第75号議案

加東市立東条学園小中学校一般備品購入の変更の件

第75号議案 説明資料1

<p>既存転用備品 新規購入備品</p>	設計NO.		DATE	2021.6	TITLE	加東市立東条学園小中学校一般備品購入	整理NO.
	図面NO. P-1				2階 家具レイアウト	SCALE 1/300 (A3)

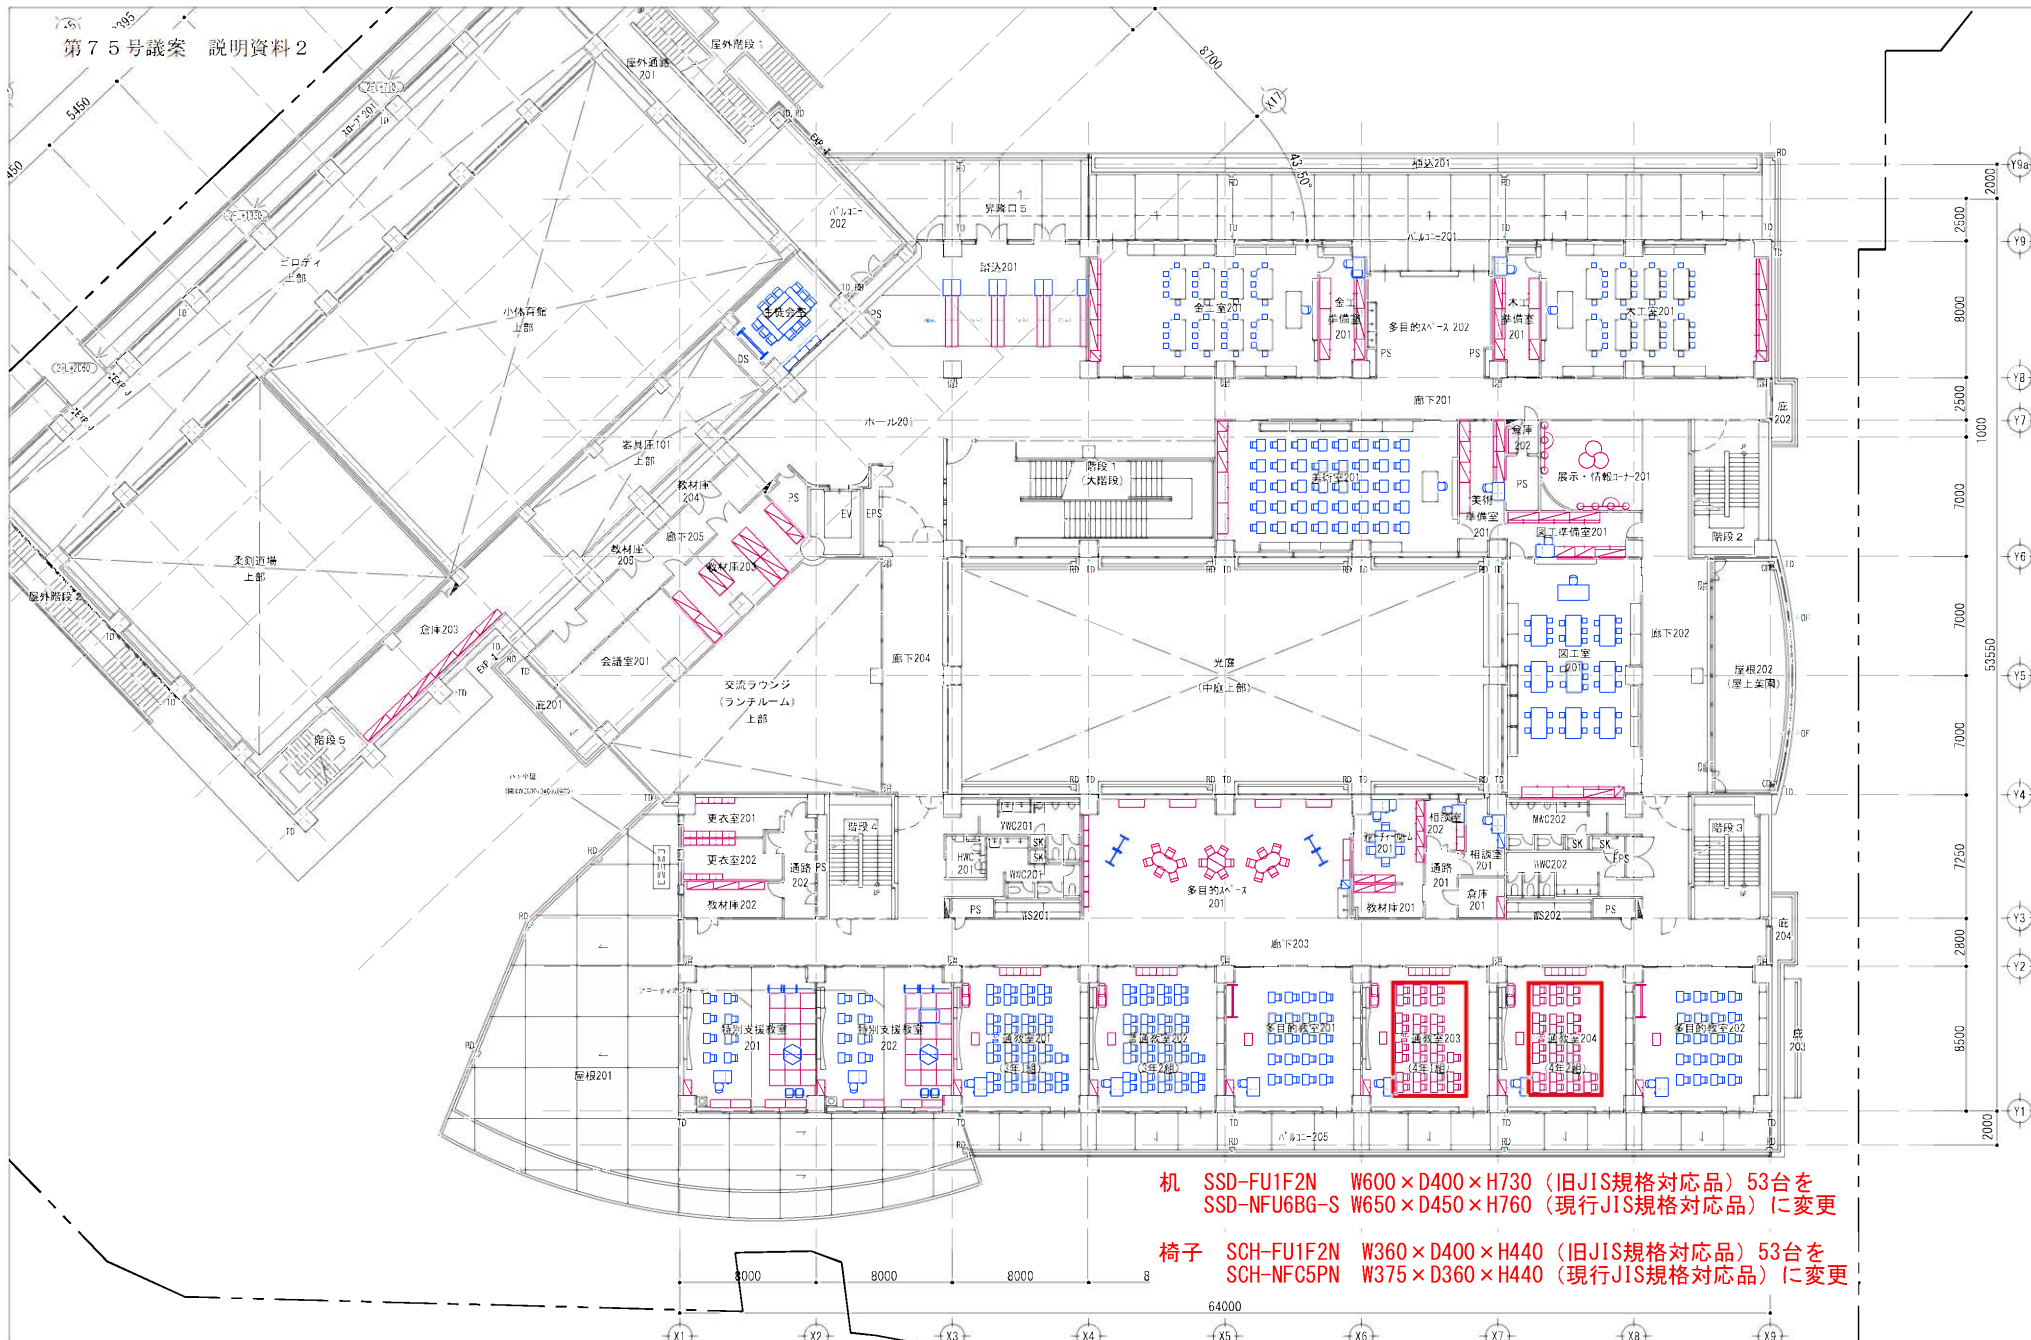
机 SSD-FU1F2N W600×D400×H730 (旧JIS規格対応品) 53台を
SSD-NFU6BG-S W650×D450×H760 (現行JIS規格対応品) に変更

椅子 SCH-FU1F2N W360×D400×H440 (旧JIS規格対応品) 53台を
SCH-NFC5PN W375×D360×H440 (現行JIS規格対応品) に変更

既存転用品 新規購入品	設計NO.		DATE	2021.6	TITLE	加東市立東条学園小中学校一般備品購入	整理NO.
	図面NO.	P-1				3階 家具レイアウト	SCALE 1/300 (A3)

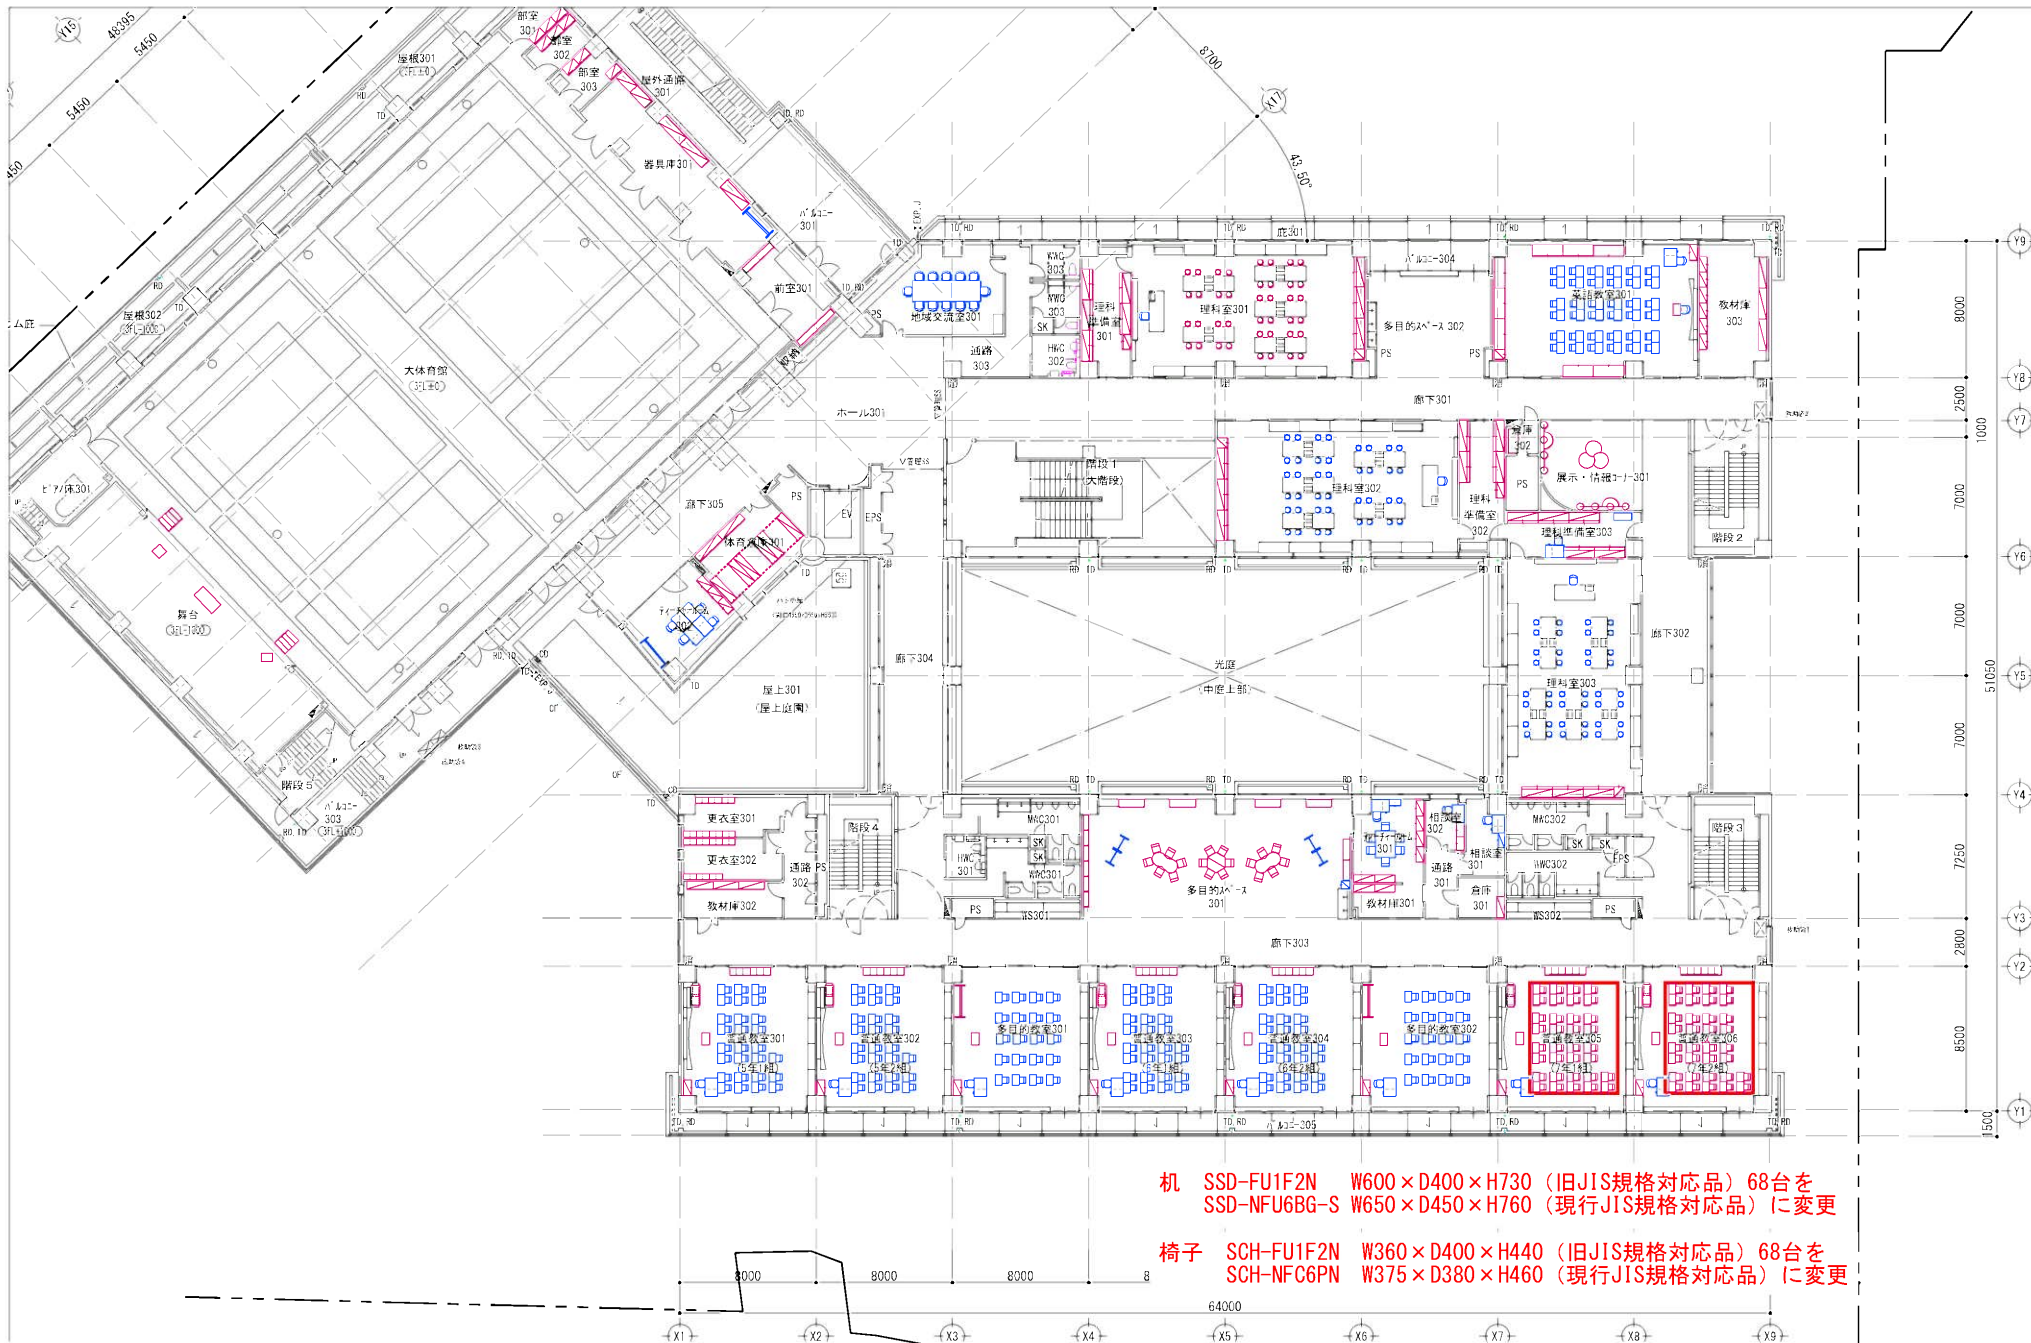
机 SSD-FU1F2N W600×D400×H730 (旧JIS規格対応品) 68台を
SSD-NFU6BG-S W650×D450×H760 (現行JIS規格対応品) に変更

椅子 SCH-FU1F2N W360×D400×H440 (旧JIS規格対応品) 68台を
SCH-NFC6PN W375×D380×H460 (現行JIS規格対応品) に変更

既存転用備品 新規購入備品	設計NO.		DATE	TITLE		整理NO.
	図面NO. P-1		2021.6	加東市立東条学園小中学校一般備品購入		
				4階 家具レイアウト		SCALE 1/300 (A3)

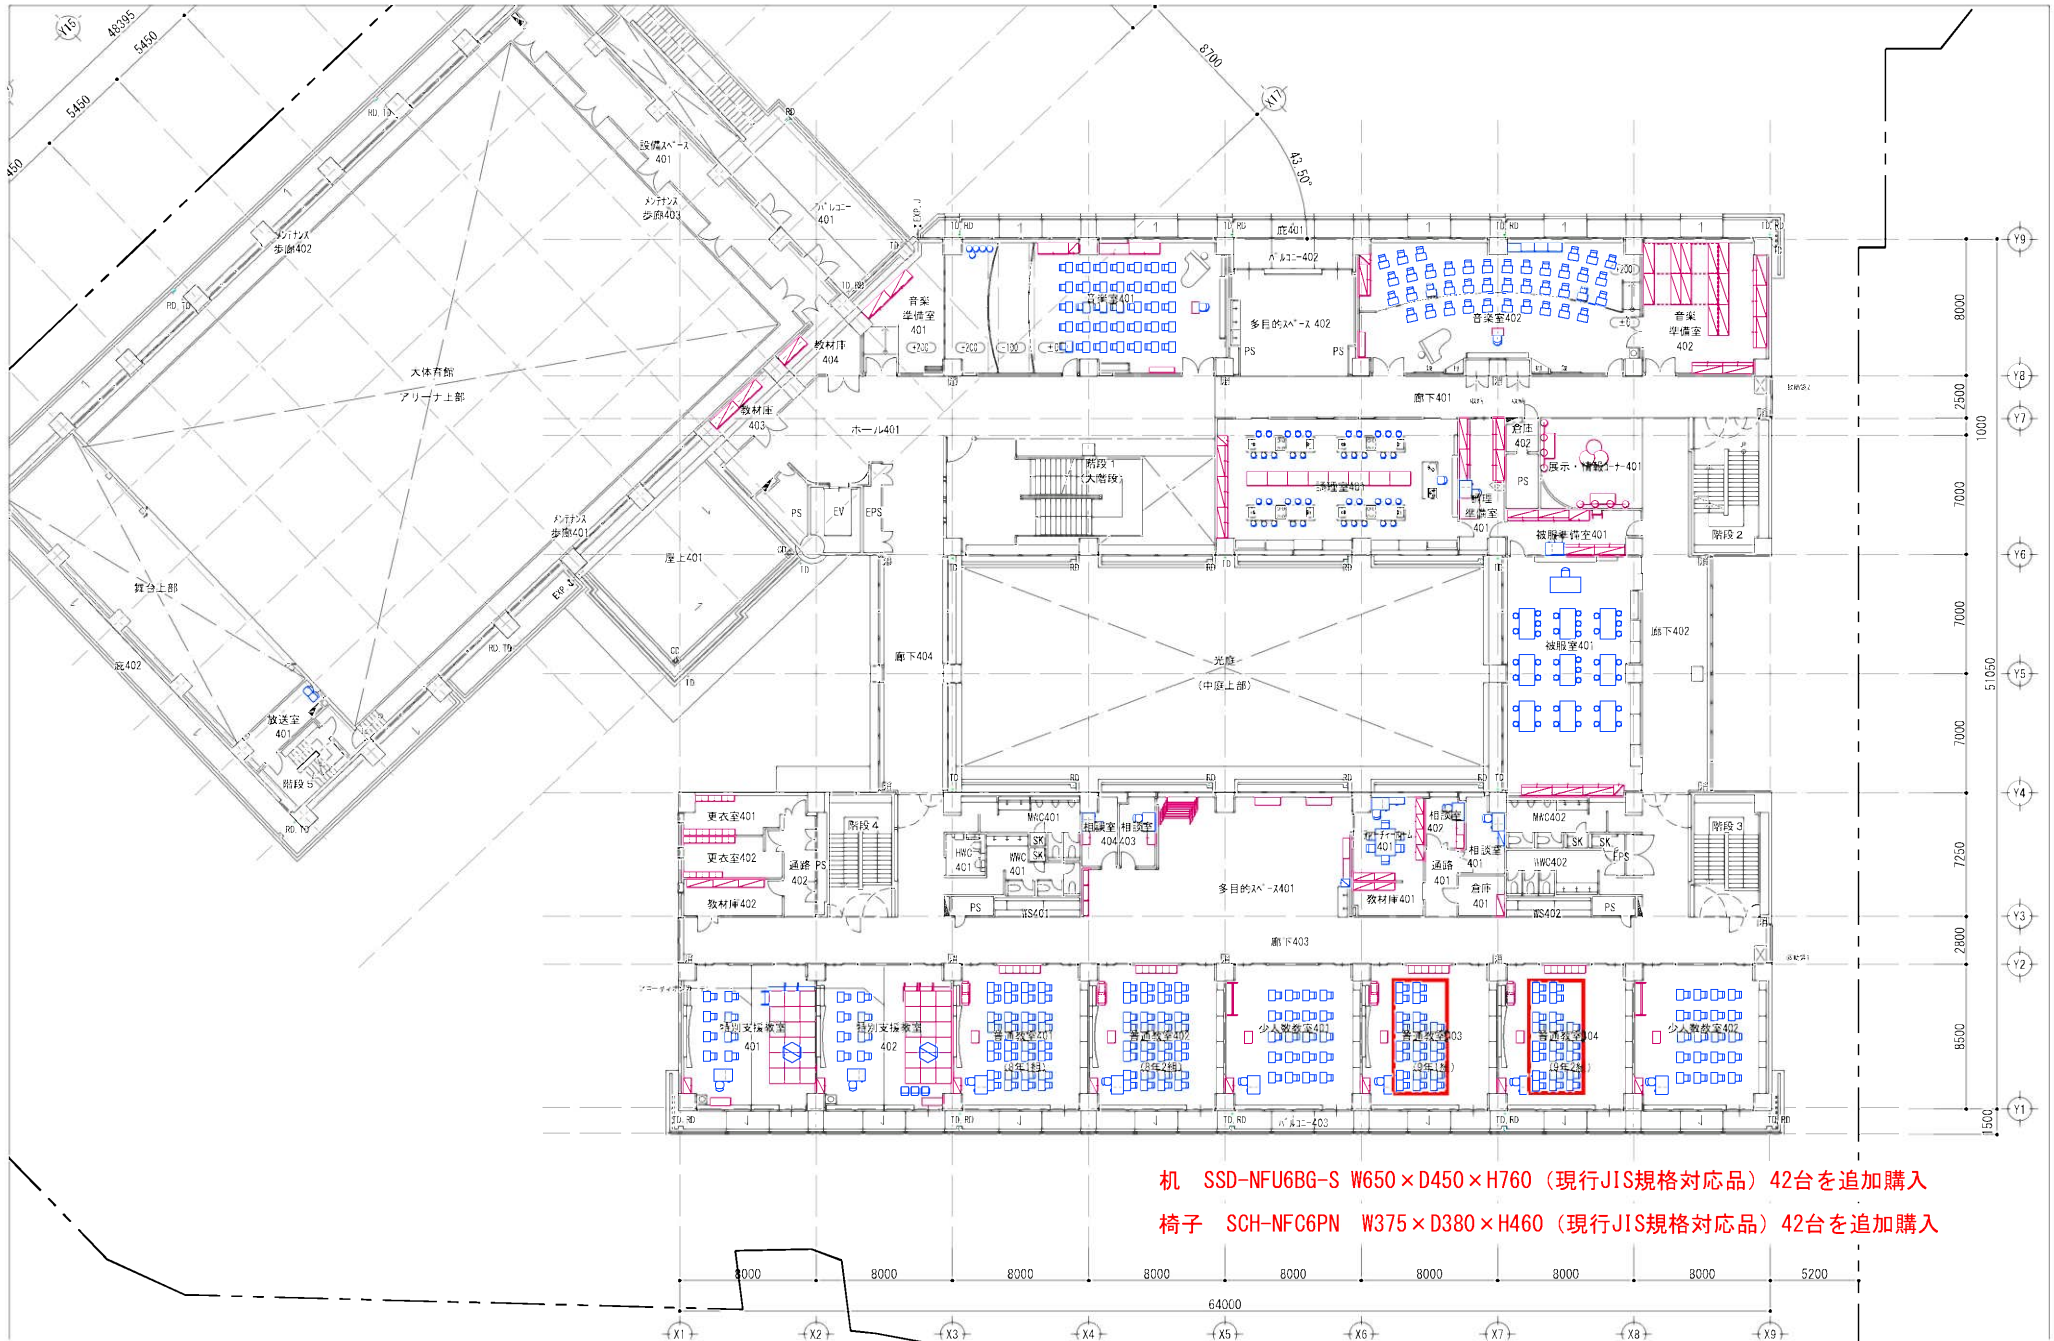
机 SSD-NFU6BG-S W650×D450×H760 (現行JIS規格対応品) 42台を追加購入
 椅子 SCH-NFC6PN W375×D380×H460 (現行JIS規格対応品) 42台を追加購入
